## Stellungnahme

zum Szenariorahmen für die Netzentwicklungspläne Strom 2015,  
erster Entwurf der Übertragungsnetzbetreiber vom 30. April 2014

Abb. 1: Mögliche Ausbaupfade Erneuerbare Energien, Daten: AGEB, Bundesregierung, BNetzA, Deutscher Bundestag, eigene Berechnungen; Grafik: DUH

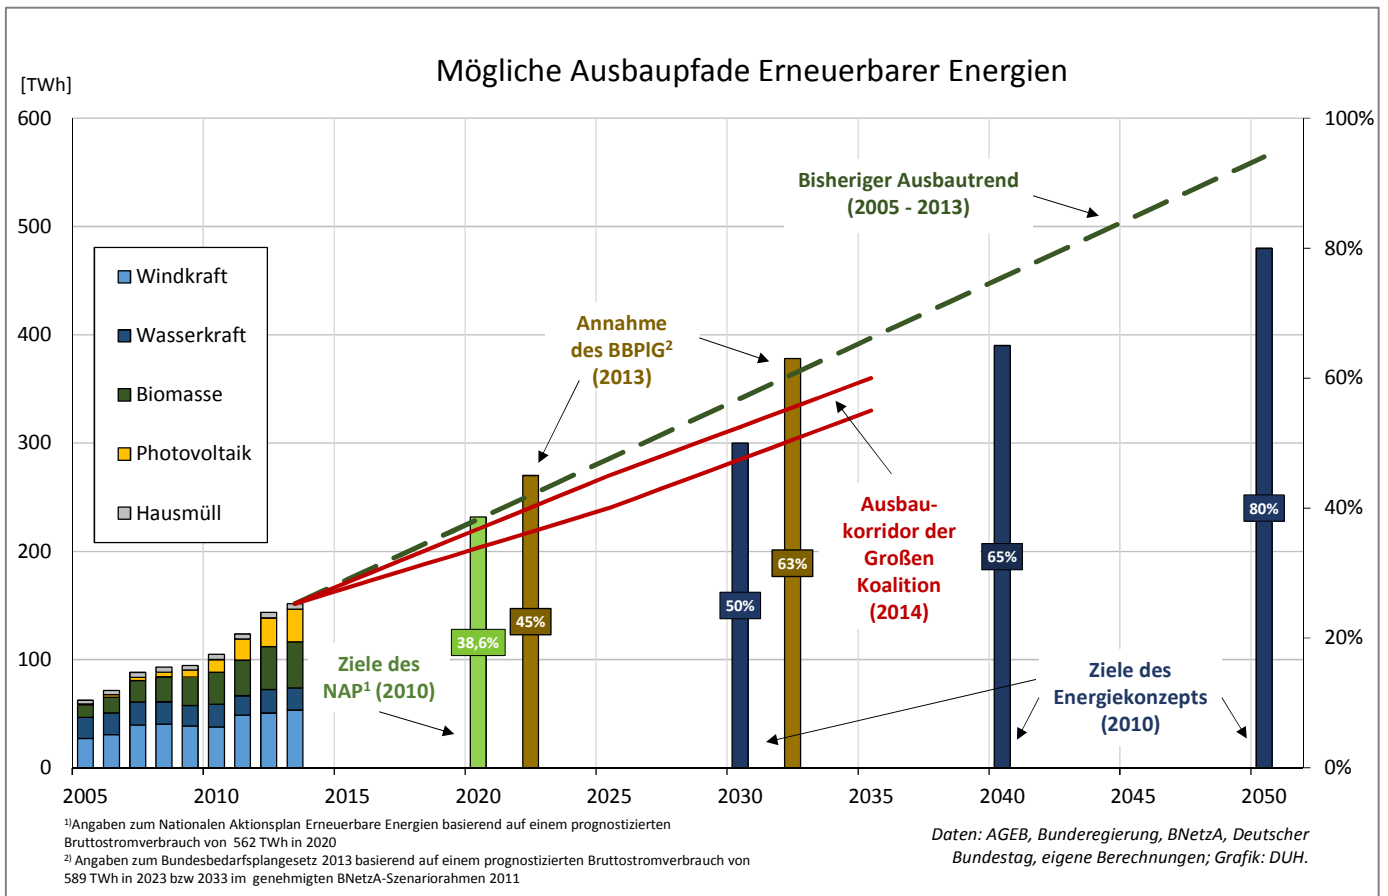
Die ÜNB orientieren sich in den drei Szenarien beim Anteil Erneuerbarer Energien (EE) am Bruttostromverbrauch am sogenannten Ausbau-Zielkorridor, den die Bundesregierung im Rahmen der Novelle des EEG (Erneuerbare Energien Gesetze) Anfang 2014 ausgegeben hat. Dabei ist es durchaus nachvollziehbar, dass sich die Übertragungsnetzbetreiber an den von der Politik vorgegebenen Zielen ausrichten, dennoch erscheinen die EE-Anteile in den Szenarien A (40%), B (45%) und C (47%) aus klimapolitischer Sicht unzureichend. Damit rückt die Erreichung des Klimaschutzziels der Bundesregierung im Stromsektor (Reduktion der CO<sub>2</sub>-Emissionen bis 2020 um 40% gegenüber 1990) in weite Ferne (siehe auch Abbildung 1).

**DUH-Position:** Die Anteile Erneuerbarer Energien in den Szenarien A, B und C des vorliegenden Entwurfs bewertet die DUH aus klimapolitischer Sicht als unzureichend. Es bedarf im Szenariorahmen mindestens eines ambitionierten EE-Ausbauszenarios.
